**Правила № 13 и 13-Н (торможение) – Уточнения**

### **Предложение по поправкам к Правилам № 13 (торможение большегрузных транспортных средств) и Правилам № 13-Н (тормозные системы транспортных средств категорий M<sub>1</sub> и N<sub>1</sub>)**

**Представлено экспертами от Германии\***

## Приложение 14 – Добавление

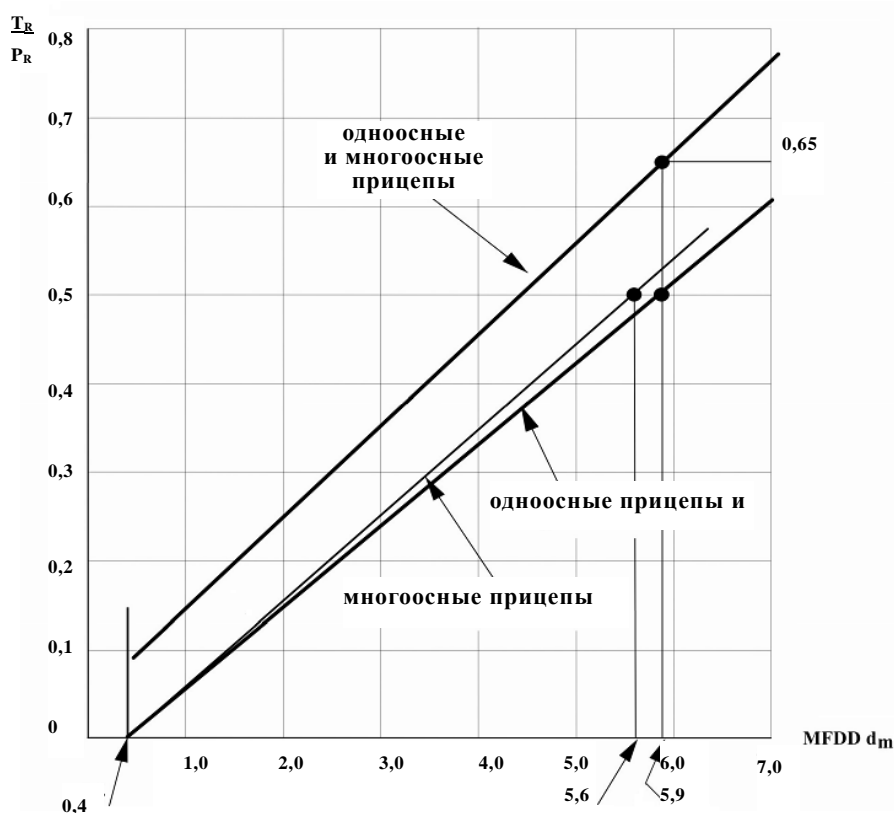
Приложение 14, добавление, изменить следующим образом:

### Соотношение между коэффициентом торможения прицепа и средним устойчивым замедлением состава транспортного средства-тягача с прицепом (груженный и порожний прицепы)

На диаграмме вместо термина "одноосный прицеп" используются термины "прицеп с центральной осью" и "полуприцеп". Вместо термина "многоосный прицеп" используется термин "полный прицеп".

15. Какие из требований следует применять к полуприцепам – пока неясно. Существующие требования применяются в отношении одноосных и многоосных прицепов. Эти термины можно истолковывать как означающие "прицепы с центральной осью" и "полные прицепы".

16. При использовании терминов "прицеп с центральной осью", "полуприцеп" и "полный прицеп" в предписаниях относительно расстояния между осями нет необходимости.

17. В этой связи в диаграмму, приведенную в добавлении к приложению 14, также необходимо внести соответствующие изменения.
